**Acta de la reunión del Grupo de Trabajo para el seguimiento de la aplicación de la Orden 3619/2005 de la Comunidad de Madrid, celebrada en la DGIEM el 12.06.2008**

### ACLARACIONES SOBRE LA APLICACIÓN DEL REAL DECRETO 2267/2004 (ESTABLECIMIENTOS INDUSTRIALES) EN LA COMUNIDAD DE MADRID

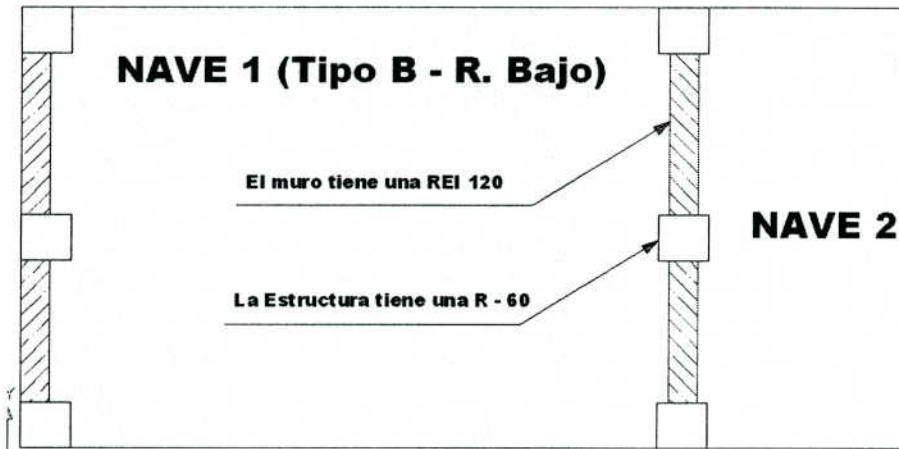
**1.a)** En el caso de un Establecimiento Industrial que es todo Sector de Incendios, y contiene un sótano bajo rasante, con una superficie construida superior a 400 m<sup>2</sup> ¿Hay que sectorizar el sótano? Es decir, hay que sectorizar la zona cuando la superficie construida bajo rasante supera los 400 m<sup>2</sup>?

**1.b)** ¿Habría que sectorizar la zona bajo rasante en el caso en el que la Carga de Fuego del sótano indicada por el proyectista fuera nula?

**R.1.a)** Se considera que se trata de superficie máxima construida en planta bajo rasante, por ejemplo, un establecimiento con 500 m<sup>2</sup> en planta baja y 300 m<sup>2</sup> en planta bajo rasante (que constituyen un único sector de incendio y posee riesgo bajo 1) pueden ser un mismo Sector de Incendio al ser la superficie bajo rasante menor a 400 m<sup>2</sup>.

**R.1.b)** Se entiende que, con independencia del riesgo, habría que sectorizar cuando la superficie construida de la zona bajo rasante sea superior a 400 m<sup>2</sup>.

Dibujo nº 1

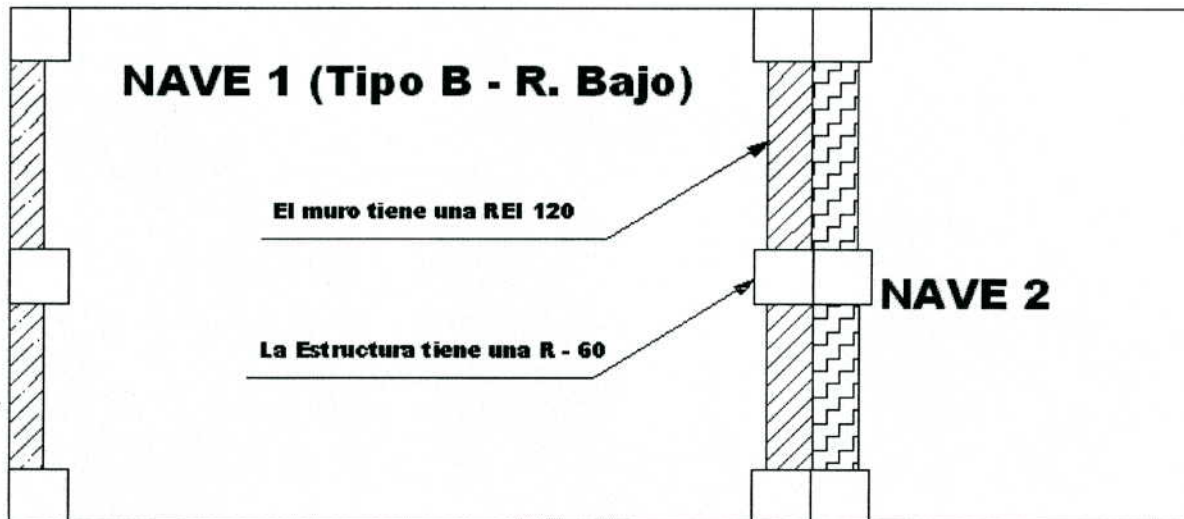
Como se puede apreciar en el Dibujo nº 1, la nave en cuestión es Tipo B, la nave 1 comparte muro con la nave 2, pero tienen cubiertas independientes, por lo tanto es Riesgo Bajo y según la Tabla 2.2 del Anexo II (ESTABILIDAD AL FUEGO DE ELEMENTOS ESTRUCTURALES PORTANTES) del R.D. 2267/2004, según esto, se obtiene que la estructura y la cubierta deberán tener una estabilidad mecánica (o estabilidad portante) de **R 60**. Por otro lado el punto 5.2 indica que el muro colindante con otros establecimientos (tanto con función portante como sin función portante, para Riesgo Bajo, es de **REI (EI) 120.....**)

**2.a)** La cuestión es, en este caso la cara vista de la viga (en la Nave 1), ¿habría que ignifugarla hasta llegar a **120** o se deja a **60** minutos?

R.2.a) Puesto que el elemento portante se encuentra "totalmente empotrado" en el cerramiento puede actuar como puente para las llamas si dispone de una R-60, por tanto, para garantizar la REI-120 del cerramiento es necesario que el pilar tenga la misma estabilidad frente al fuego (R-120).

Dibujo nº 2

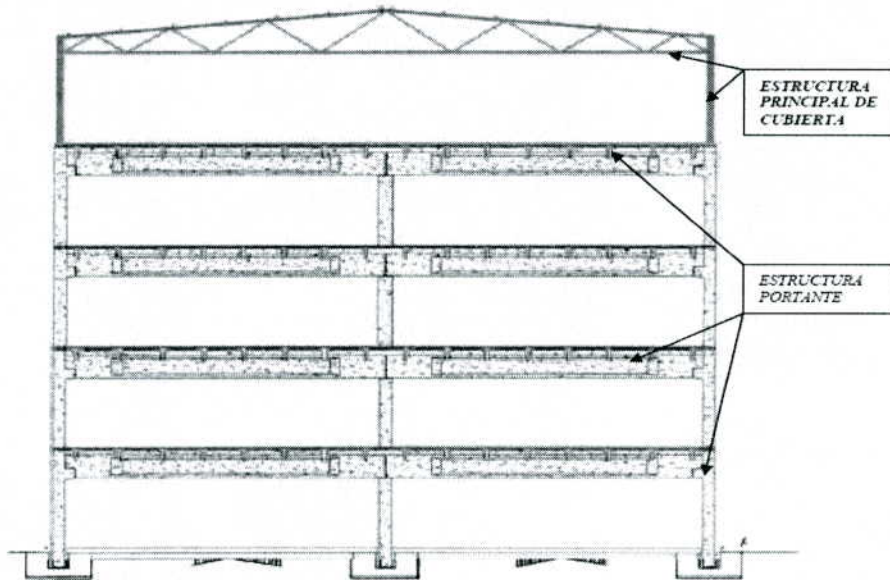
2.b) En relación al texto expuesto, en el caso de dos naves que están pegadas, que son TIPO B, con dos muros independientes (o colindantes), ¿habría que ignifugar la cara de la viga expuesta? (Ver Dibujo 2)

R.2.b) Manteniendo el mismo razonamiento que en el caso anterior, el conjunto del cerramiento debe garantizar una REI 120. Por tanto, cada medianería puede tener una REI 60 y por tanto, los elementos constructivos empotrados en el cerramiento también.

Dibujo nº 3

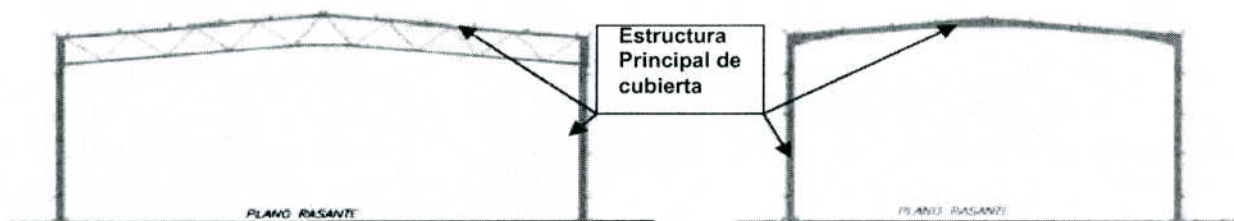
El punto 4.2.1, del Anexo II, habla de cubiertas ligeras en ubicación de Tipo A (Ver Dibujo nº 3), el punto 4.2.2, habla de naves Industriales en planta Baja (Ver Dibujo nº 4) y el punto 4.2.3, habla de naves Industriales con entreplanta (Ver Dibujo nº 5).

En los puntos 4.2.1, 4.2.2 y 4.2.3, y según los dibujos expuestos, ¿Es necesario que dispongan de un Sistema de Extracción de Humos como dice el punto 4.2 (para los casos de Riesgo Medio o Riesgo Alto) o simplemente sería necesario aplicar los valores de la Tabla 2.3.?

**R3.** Al tratarse de tipologías concretas se considera que son un tipo de establecimientos que puede adaptarse a los valores de R marcados por la tabla 2.3 sin necesidad de cumplir los requisitos establecidos en el punto 4.2 (dirigido de forma genérica al resto de establecimientos)
